Windpark Südergellersen II, Nachforderungen LK Lüneburg

anbei erhalten Sie eine Stellungnahme zur Nachforderung für den Windpark Südergellersen II. In dieser Stellungnahme wird sich auf den von Ihnen angesprochenen Punkt 60.1 – Bauordnungsrechtliche Prüfung, Unterpunkt 3 – Abstandsnachweis bezogen. Der Abstandspunkt P_m , welcher von Ihnen für die Höhen $0,5H$ gefordert wurde, ist durch Berechnung auf 66,68 m ($0,5H$) festgesetzt worden.

Abbildung 1: Abstandspunkt $P_m(0,5H)$ bei $26,565^\circ$ zur 03:00 Uhr-Stellung

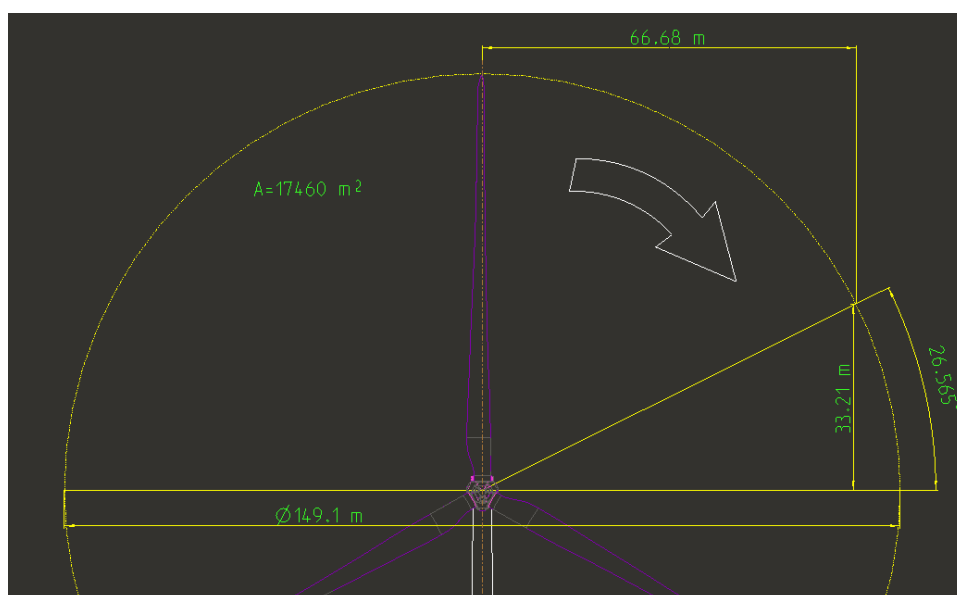
Des Weiteren wurde von Ihnen die größtmögliche Exzentrizität im Punkt $P_m(0,5H)$ bei $26,565^\circ$ zur 03:00 Uhr-Stellung gefordert. Wie den hier beigefügten Übersichtszeichnungen zu entnehmen ist, bedeutet dies eine Exzentrizität von 9,02 m von Rotorblattspitze bis zum Turmmittelpunkt.
